**0006** Service Information technique

Concerne: **61-28975-20**  
Fabricant : Mercedes Benz  
Type : Moteur 6 cylindres série M 104  
Code moteur : M104.941-945 / 980 / 981 / 990-996

**Renforcements métalliques  
du joint de culasse Mercedes  
Benz M 104**

Illustration 1\_Ancienne version 61-28975-20

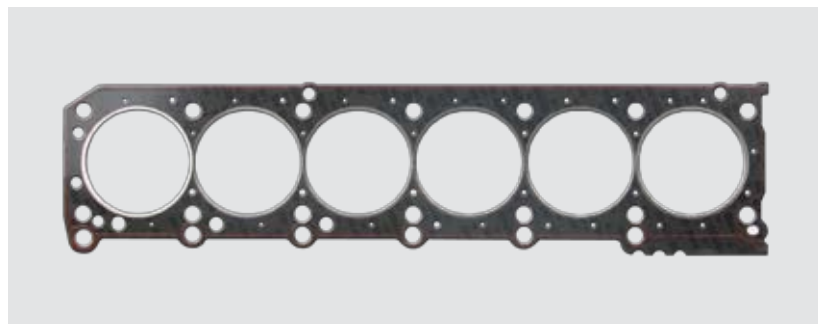
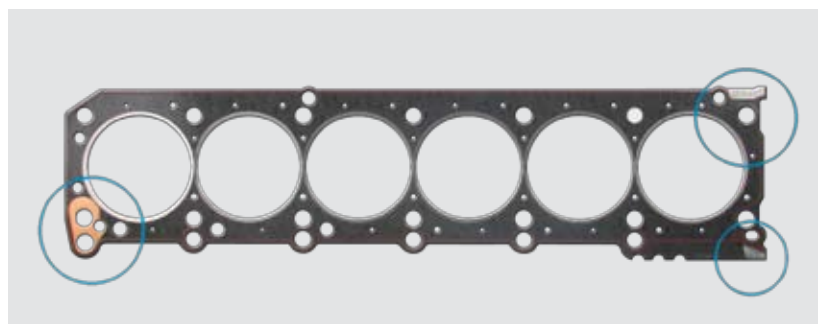
Le joint de culasse 61-28975-20 a été remplacé par la référence 61-28975-30. Ce nouveau modèle bénéficie de renforcements métalliques permettant d'améliorer la durabilité des moteurs à hautes performances.

Illustration 2\_Nouvelle version 61-28975-30
